最新版 推奨代替品ガイド

温度調節器

形 E 5 A N - Q □ □ P

2005 年 4 月生産終了商品

■外形寸法図

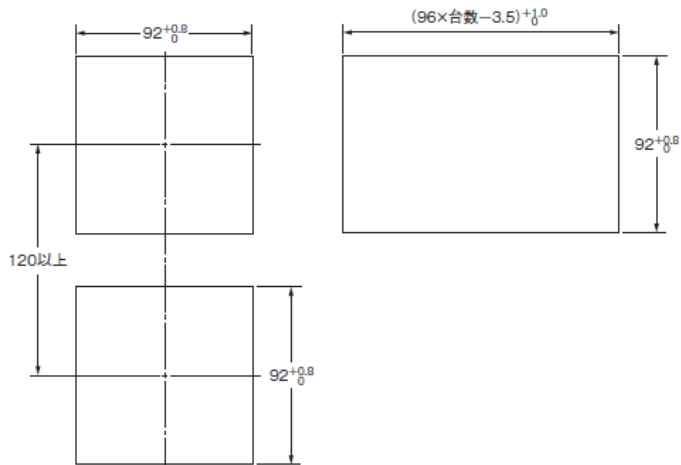
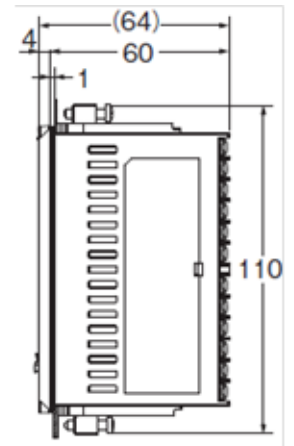
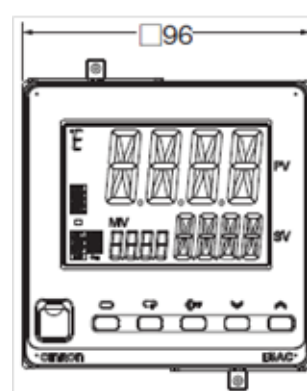
- ・現在値(PV)表示に文字高さ 25mm の白色 LCD を採用。視認性が向上しています。
- ・現在値(PV)と目標値(SV)表示のほか、第 3 表示として操作量(MV)などを同時表示できます。
- ・入力サンプリング周期が 500ms から、50ms に向上します。
- ・奥行き寸法が短くなります。

左記と同じ寸法です。

■端子配置

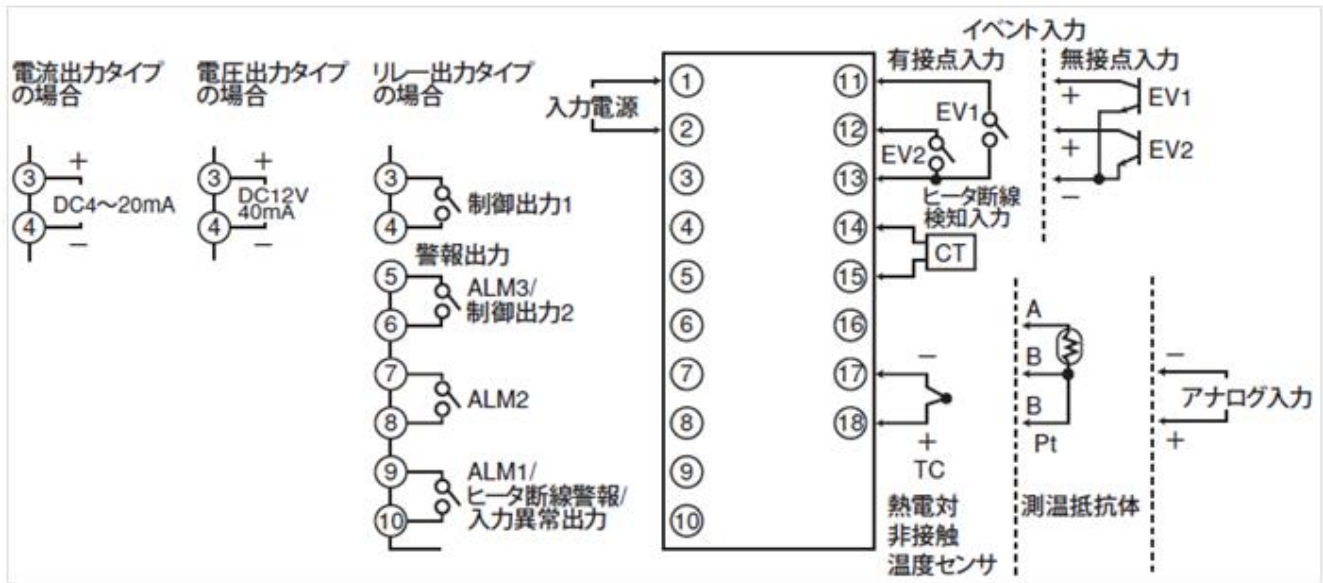
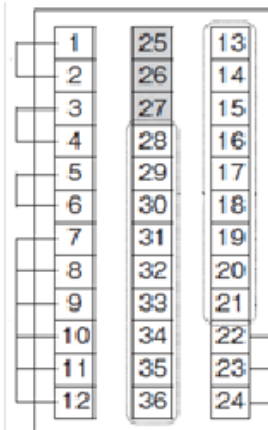
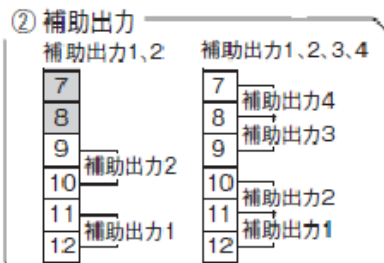
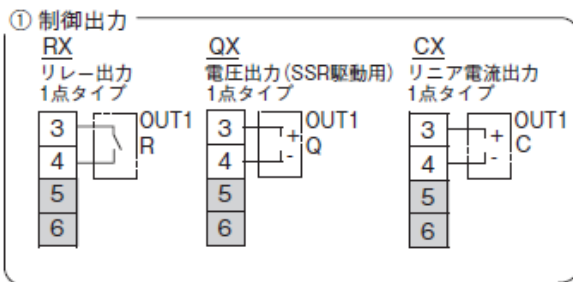
- ・電源電圧により形式が異なりますので、ご注意ください。
- ・端子サイズが M3.5 から、M3 に変わります。圧着端子は、M3 または M3.5、外幅 5.8mm 以下のものが使用できます。外幅 5.8mm より大きい圧着端子をお使いの場合には、付け替えをお願いいたします。
- ・端子配置が異なります。
- ・入力仕様のマルチ化にともない、入力種別の設定値が変わります。
(形 E5AC は、工場出荷時、K 熱電対：-200～1300℃に設定されています)。
- ・アナログ入力(0～50mV)は、形 E5AC では、対応していません。
- ・警報出力の表示灯が「ALM1」から、「SUB1」(補助出力 1)に変わります。(補助出力 1 に、警報 1 を割付けしてある場合)。
- ・形 E5AN の警報出力の接点定格 AC250V 3A(抵抗負荷) → 代替商品のうち、形 E5AC-QX4□SM-010 の補助出力の接点定格が AC250V 2A(抵抗負荷)に小さくなります。
- ・形 E5AN には、PV(現在値)表示色を切替える(赤と緑色)機能がありましたが、形 E5AC の PV 表示色は固定(白色)になります。
- ・キーの操作方法が異なります。
- ・オプション(別売)の、端子カバーが変わります。(形 E5AC 用端子カバー：形 E53-COV24)。
また、ヒータ断線警報をお使いの場合、オプションの電流検出器(CT)は別売です。
- ・置き換えにあたり、形 E5AN のパラメータ設定内容を控えておいてください。
- ・ドローアウトによる、中味だけの交換はできません。

※電源電圧 AC/DC24V タイプの場合、入力電源(1-2 番端子間)に極性はありません。

形 E5AC-□□□□ S M-□□□□
① ② ③ ④ ⑤ ⑥
